## 大型トラック

### ①窓ふき器(車両マスター制御ユニット)・ ②前照灯(フロントシャシ入出力モジュール)のリコールについて

リコール番号 5203

## 改善箇所説明図①

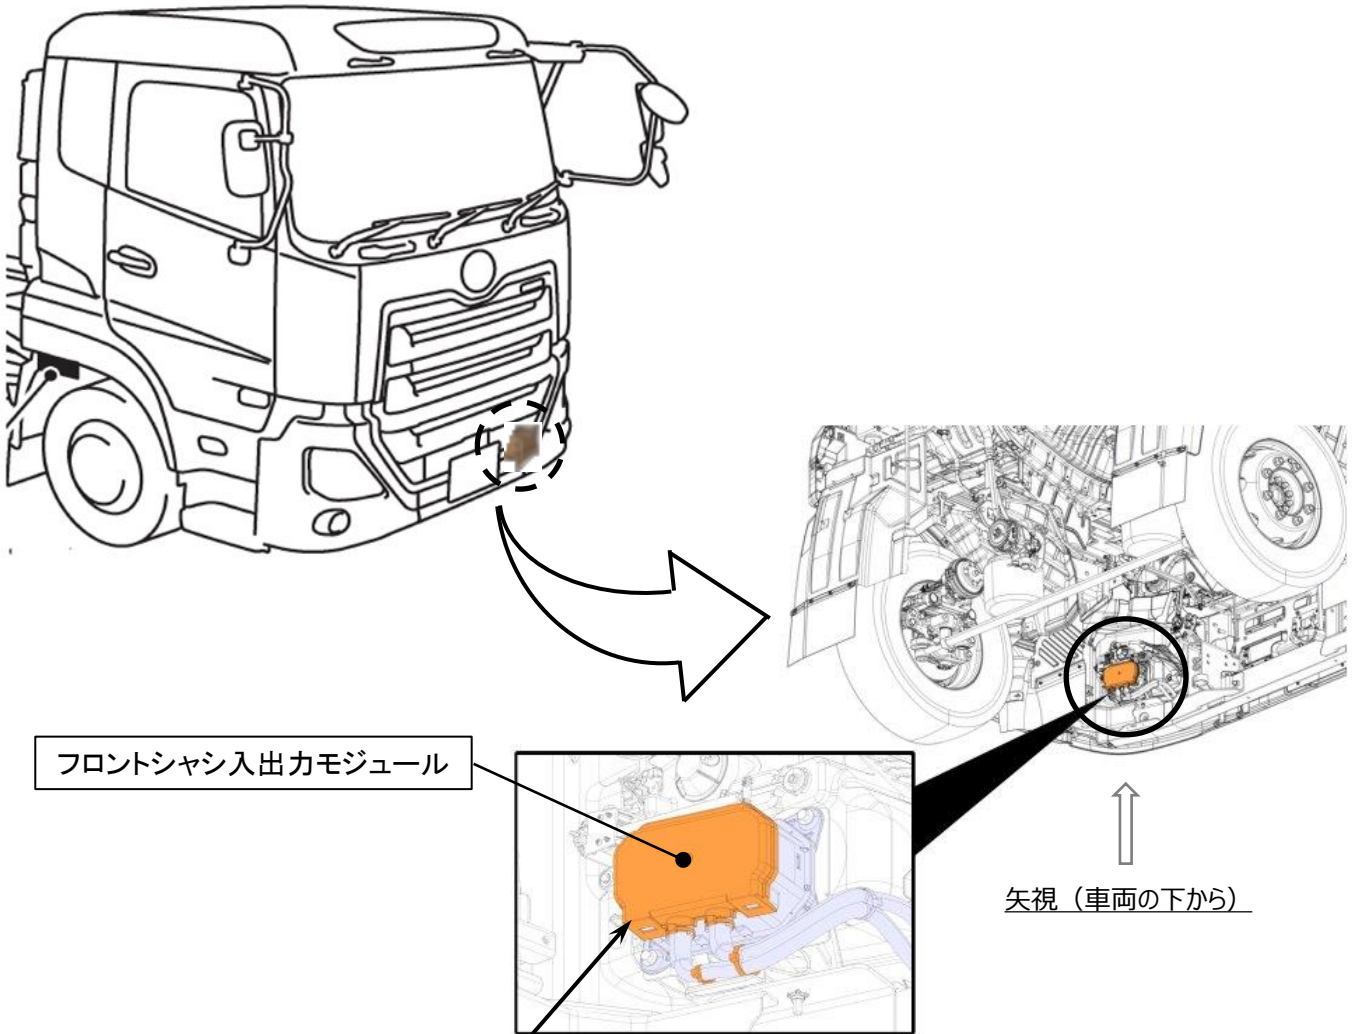
窓ふき器において、ワイパーの作動を制御する車両マスター制御ユニットのプログラムが不適切なため、ワイパーが間欠モードで作動中に定位置で停止した時に、ワイパースイッチを操作し再起動すると、ワイパーリレーの接点部でアーク放電が発生し短絡することがある。そのため、ワイパーモータの電源回路に過電流が流れてヒューズが溶断し、ワイパーが不作動となり必要な視野を確保できなくなるおそれがある。

全車両、車両マスター制御ユニットのプログラムを対策プログラムに書き換える。
